Riassetto della Rete Elettrica AT nell'area metropolitana di Roma - Quadrante Sud Ovest

**Verifica di ottemperanza per la prescrizione B1 del MIC allegata al decreto n. 34
del 19/04/2022 - Istruttoria VIA ID_VIP 2567**

Figura 5 - Progetto originario presentato in iter autorizzativo nel 2011

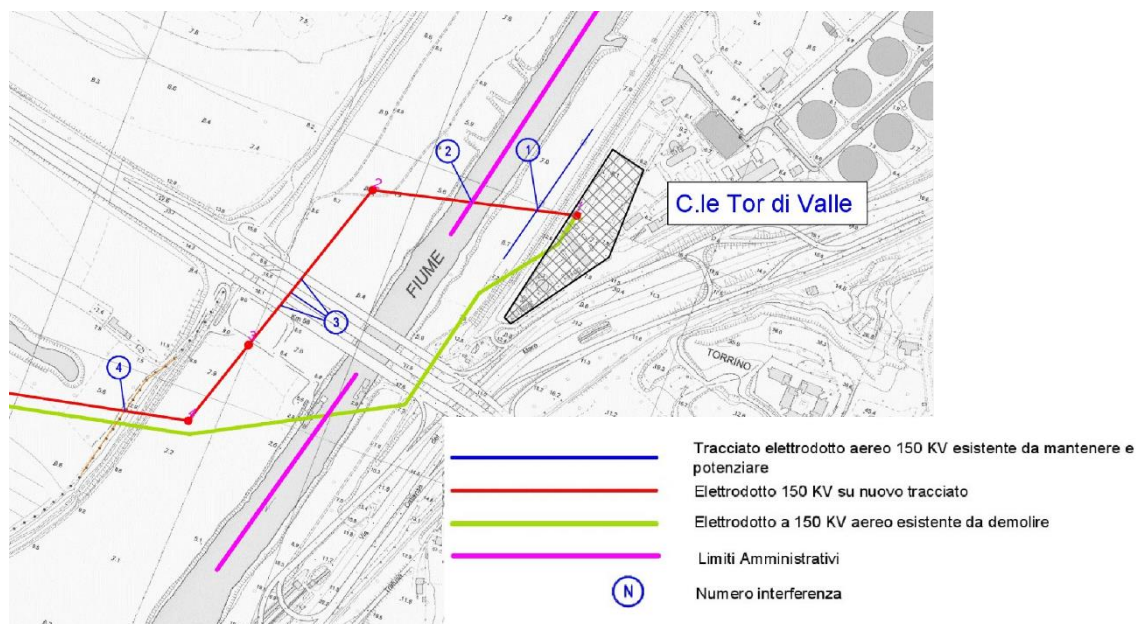
Infatti, nel progetto originario presentato in iter autorizzativo nel 2011 (Fig. 5), il nuovo elettrodotto attraversava il Tevere nella campata 1-2, di fronte alla stazione elettrica di Tor di Valle, portandosi sulla sponda destra del fiume per poi proseguire verso sud, mantenendosi all'interno dell'argine fino al sostegno n. 4 e passando a ridosso della suddetta ansa morta, come mostrato nella seguente figura.

Pertanto, in considerazione dei pareri citati che richiedevano l'allontanamento della nuova linea dall'ansa morta del Tevere, il progetto è stato modificato delocalizzando il tracciato sulla sponda sinistra del fiume, senza possibilità di allontanarsi dall'argine a causa della presenza dello svincolo della via del Mare a sud del GRA e della pista ciclabile a nord del GRA.

Figura 6 - Possibile delocalizzazione del sostegno 4N

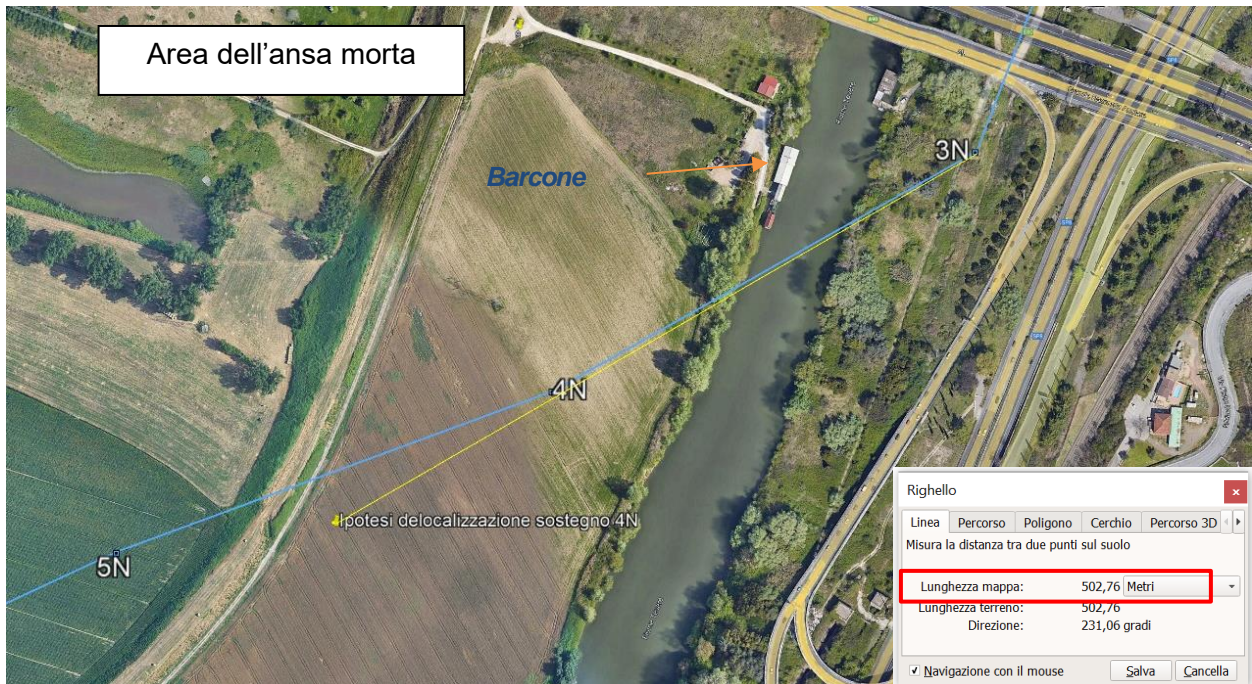
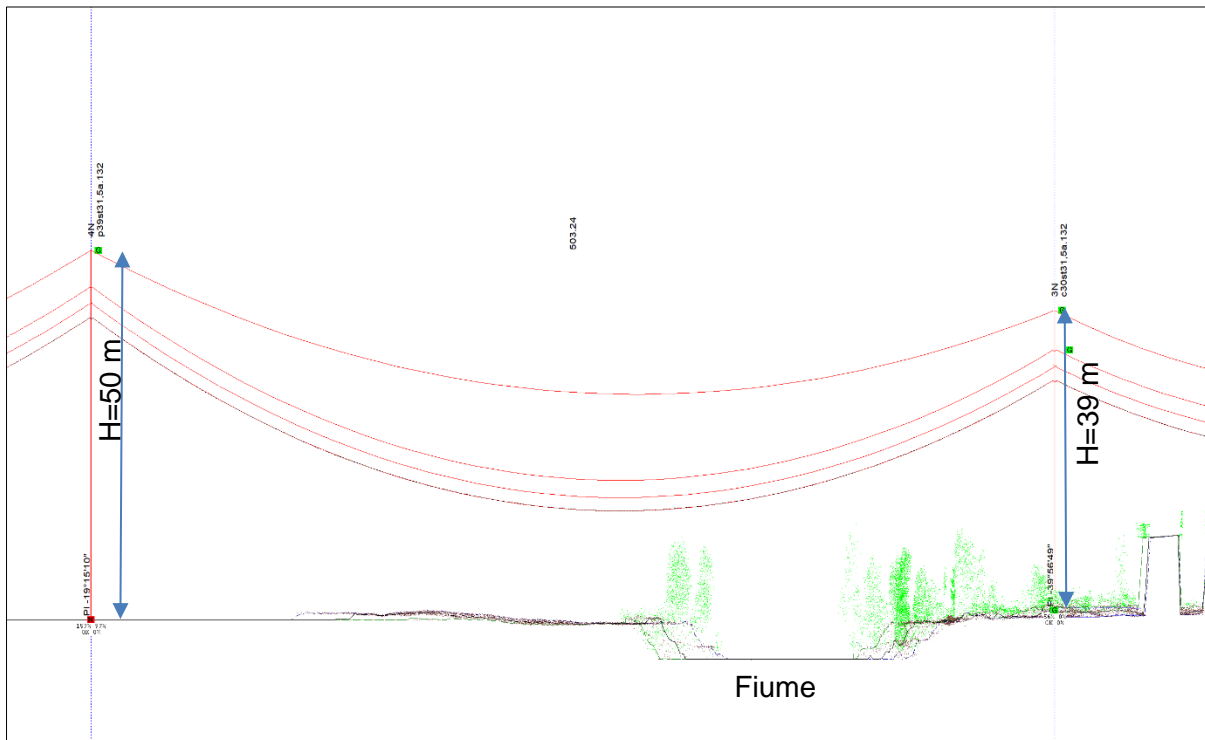
Al fine di ottemperare alla prescrizione richiesta sarebbe necessario spostare il sostegno al di fuori di una fascia di 50 m dall'argine del Tevere, ma, come si può vedere dalle figure sopra riportate (in cui il sostegno è stato delocalizzato ma sempre all'interno dell'argine), il suddetto spostamento comporterebbe un aumento della lunghezza della campata 3N-4N da 330 metri a oltre 500 metri con conseguente

aumento dell'altezza del sostegno 4N (Fig. 7): infatti, al fine di mantenere il franco elettrico dei conduttori sul terreno e sulla vegetazione ripariale ai valori imposti dalle norme tecniche, l'altezza del sostegno 4N passerebbe dagli attuali 28 metri di progetto a circa 50 metri.

La rilevante differenza di altezza renderebbe maggiormente visibile il nuovo sostegno in un contesto nel quale l'esistente è ad oggi integrato. Pertanto, a giudizio della scrivente, una delocalizzazione così rilevante del sostegno 4N è peggiorativa rispetto alla soluzione progettuale valutata. Tuttavia, al fine di allontanare il sostegno dalla riva del Tevere, **si propone una lieve variante al tracciato** che consiste in:

Figura 8 - Possibile configurazione alternativa dei sostegni 4N e 5N

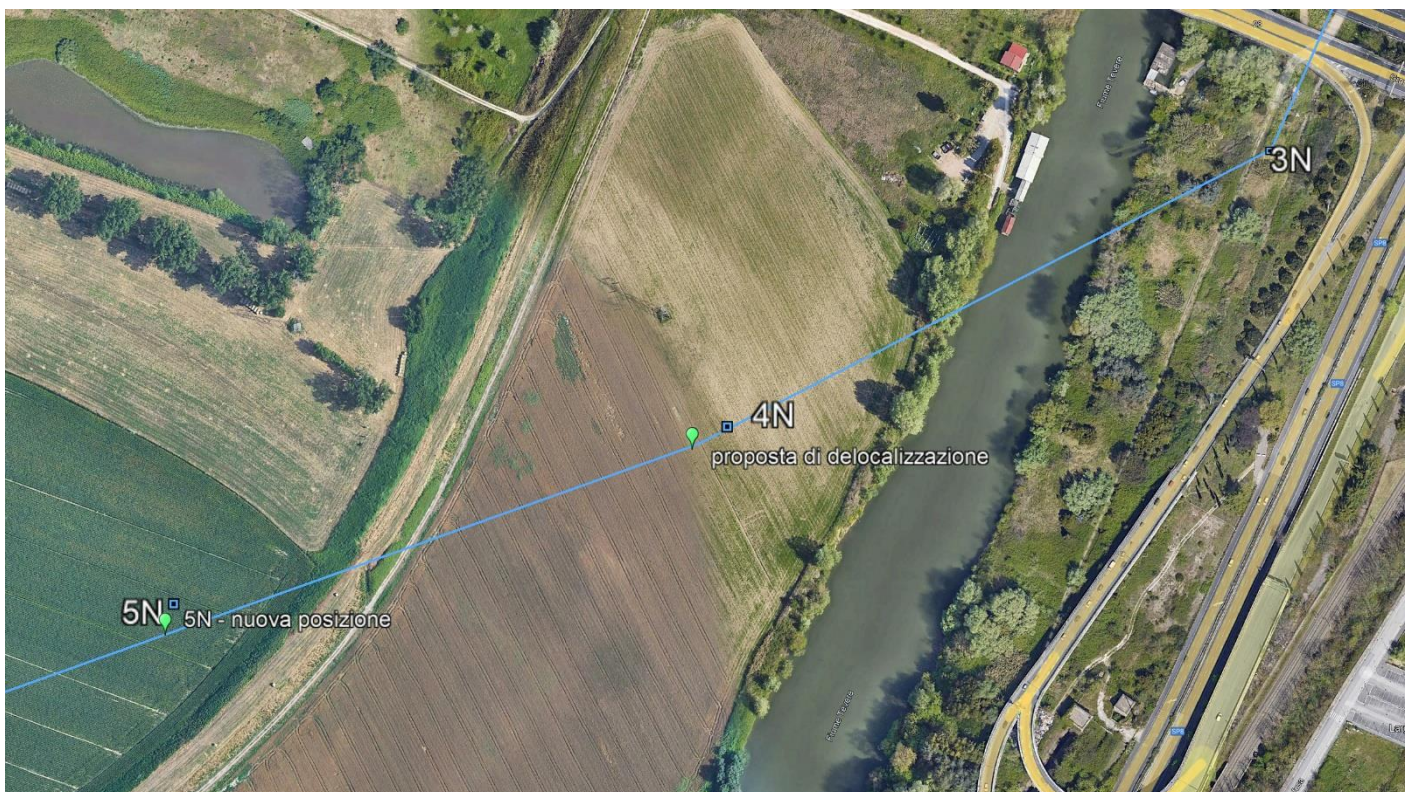
- spostamento di circa 20-25 metri del sostegno 4N verso sud-ovest con un aumento della sua altezza da 28 a 31 metri;
- spostamento del successivo sostegno 5N di circa 22 metri verso sud.

Per quanto sopra esposto, si ribadisce che la delocalizzazione prescritta nel decreto per i sostegni 2N e 3N non è tecnicamente fattibile a meno di non spostare il tracciato dell'elettrodotto sulla sponda destra del Tevere, soluzione che però va in contrasto con i pareri espressi da Comune di Roma, Soprintendenza Speciale di Roma e lo stesso ufficio VIA della Regione Lazio (cfr. Par. 3.1.2). Allo stesso modo, sebbene tecnicamente fattibile, non è opportuna nemmeno la delocalizzazione del sostegno 4N nei pressi dell'argine del fiume (ma sempre al suo interno) a causa del considerevole incremento della sua altezza, ma si ritiene accettabile la variante sopra proposta grazie alla quale il sostegno 4N verrebbe allontanato lievemente dalla riva del Tevere, pur restando all'interno del suo argine.

Figura 9 - Punti di ripresa

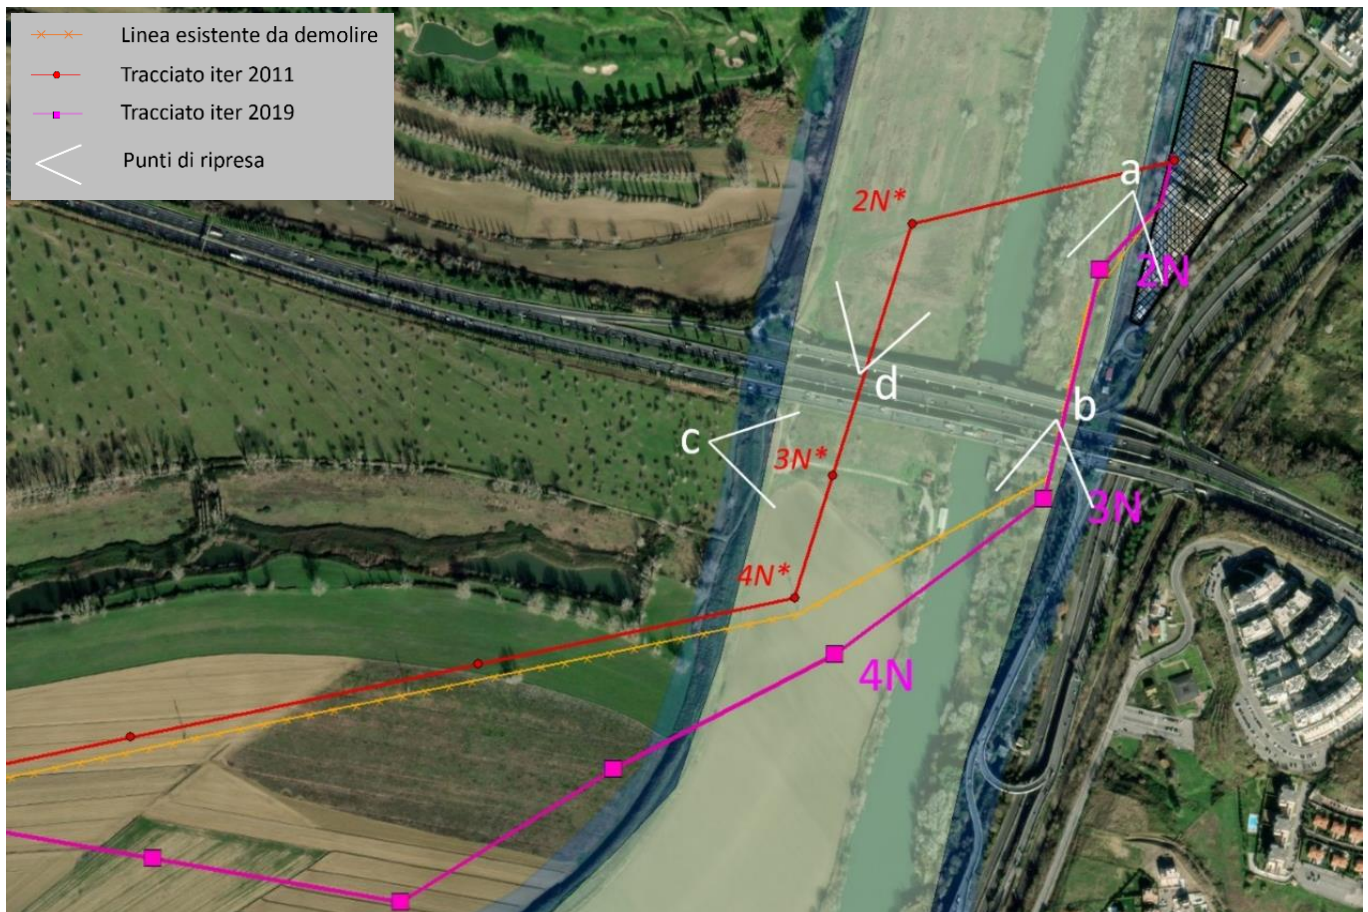
Al fine di minimizzare tali impatti il progetto presentato prevede di utilizzare un corridoio già interessato da un elettrodotto (corridoio elettrico): le posizioni dei nuovi sostegni 2N e 3N sono tali per cui non saranno percettibili modifiche in termini ambientali o paesaggistici rispetto alla conformazione attuale riportata nelle Figg. 12-13.

Figura 75

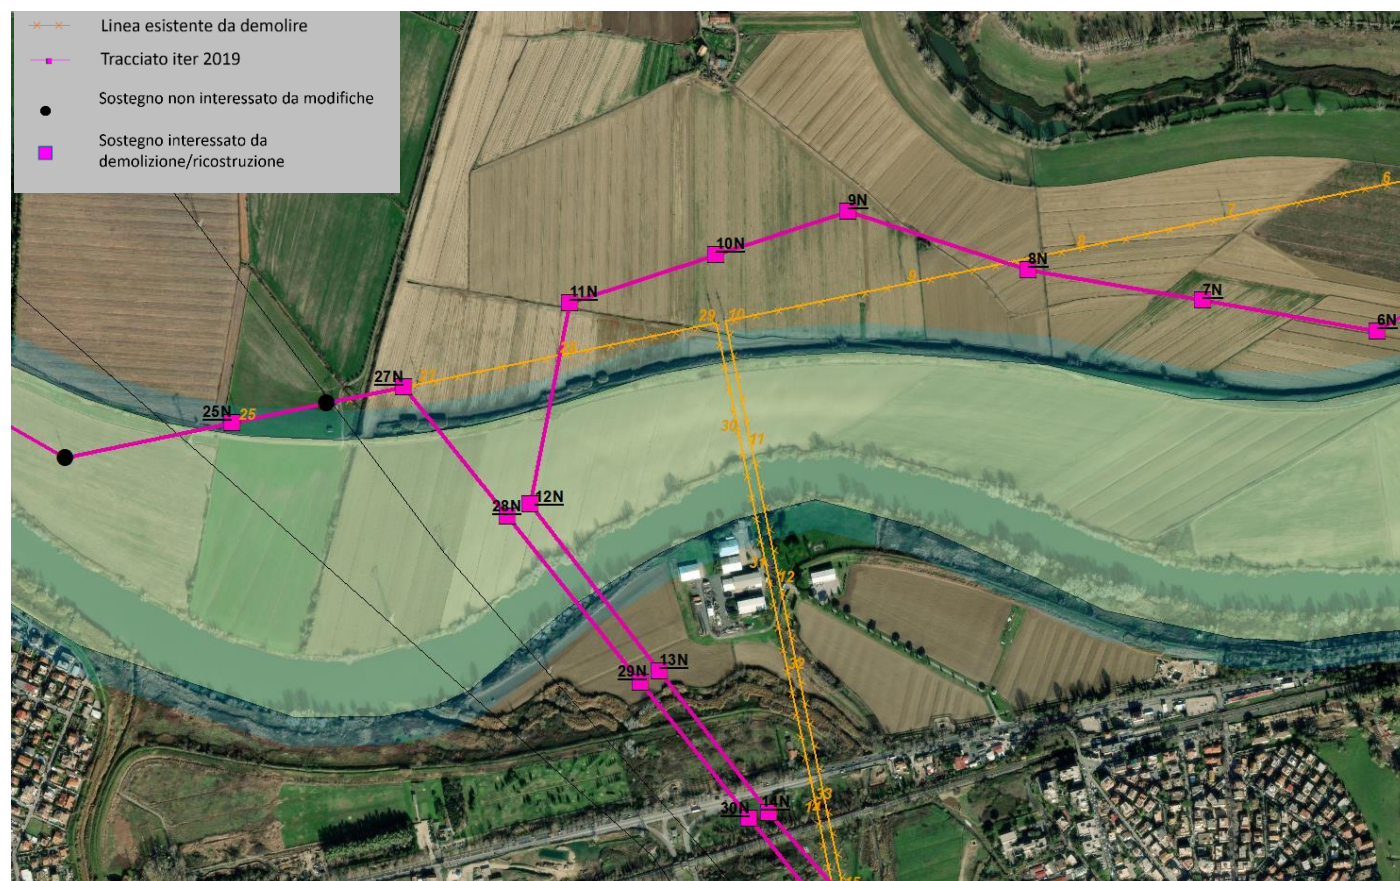
I sostegni di nuova realizzazione interesseranno esclusivamente terreno seminativo agricolo senza quindi comportare modifiche nel tipo di suolo utilizzato. L'eliminazione o lo spostamento dei sostegni 12N e 28N, come indicato nel Par. 3.2.3 avrebbe come conseguenza un notevole innalzamento dei sostegni adiacenti con un maggiore impatto sul paesaggio e sul passaggio dell'ornitofauna.

Sulla base di quanto esposto non è possibile prevedere la delocalizzazione dei sostegni 12N e 28N al di fuori dell'argine del Tevere in quanto tale operazione renderebbe necessario un aumento considerevole delle altezze dei sostegni adiacenti (superiori a 50 m) con difficoltà tecniche dovute alla presenza dell'esistente elettrodotto a 380 kV che comporterebbe o una ridefinizione del punto di incrocio fra i due elettrodotti o la ricostruzione dei sostegni a 380 kV nella campata di sovrappasso aumentandone opportunamente l'altezza con un conseguente aumento degli impatti ambientali (in particolare paesaggio e passaggio avifauna).

Figura 86 – Schema grafico delle possibili soluzioni alternative "1" e "2"

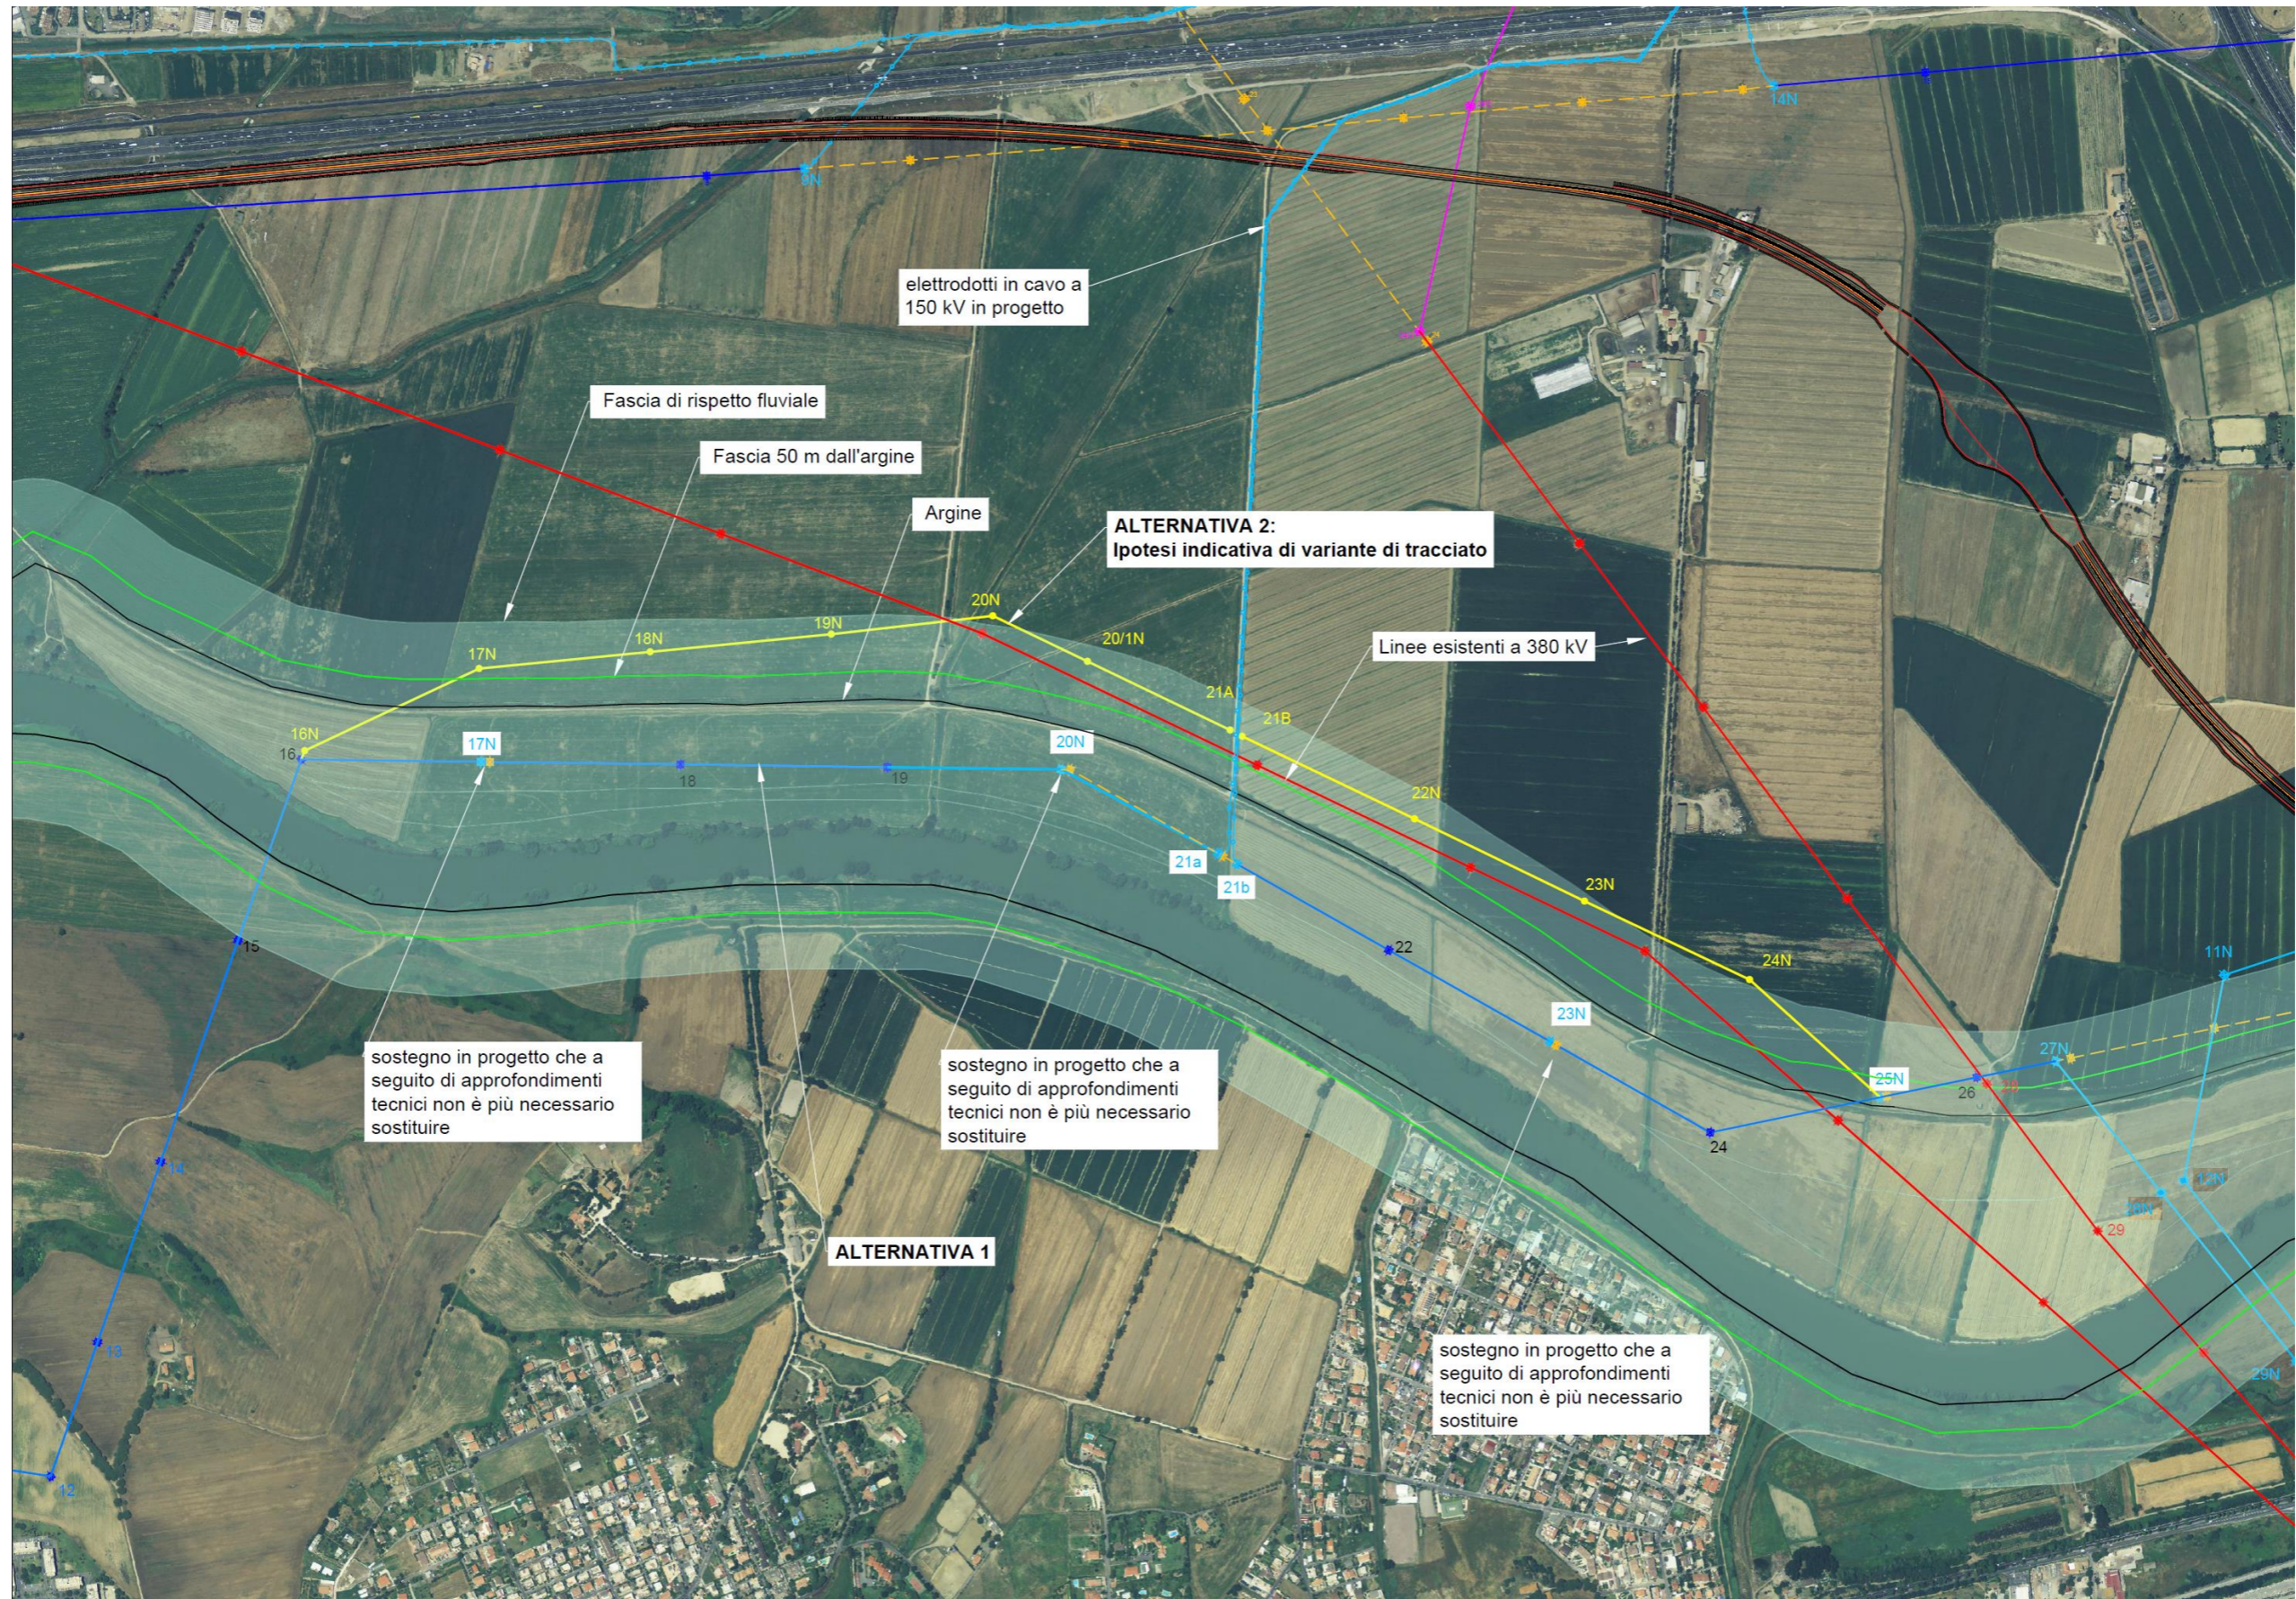
- Alternativa 1: mantenere lo stesso tracciato della linea in progetto, riducendo il numero dei sostegni da ricostruire all'interno dell'argine del Tevere (in celeste nella seguente figura);
- Alternativa 2: delocalizzare il tratto di elettrodotto dal sostegno 16 al sostegno 25 (in giallo nella figura 16).

L'alternativa 1 è stata individuata derogando ad uno dei criteri standard di progettazione Terna che prevede, per i conduttori di linee a 150 kV, un franco minimo a terra maggiore o uguale a 10 metri, che è superiore a quello minimo indicato nella norma CEI 11-4 pari a 6,40 m. Tale alternativa è stata studiata al fine di massimizzare l'utilizzo della sostituzione del conduttore, valutata come la più sostenibile per realizzare il potenziamento della linea, limitando la necessità di intervenire in un ambito tutelato con le relative ricadute territoriali.

Pertanto, nell'ipotesi di adottare un franco a terra inferiore a 10 metri, ma comunque superiore a quello minimo imposto dalla norma e, quindi, accettabile, analizzando il profilo del terreno e delle catenarie dei conduttori alle varie temperature di esercizio è stato possibile verificare che non si renderebbe più necessario ricostruire i sostegni 17N, 20N e 23N, potendo riutilizzare quelli esistenti.

L'alternativa 2 prevede invece una variante di tracciato finalizzata a delocalizzare al di fuori dalla fascia di 50 metri dall'argine del Tevere l'intero tratto di elettrodotto compreso tra i sostegni 16 e 25N, affiancandolo all'esistente elettrodotto a 380 kV "Roma Sud-Aurelia".
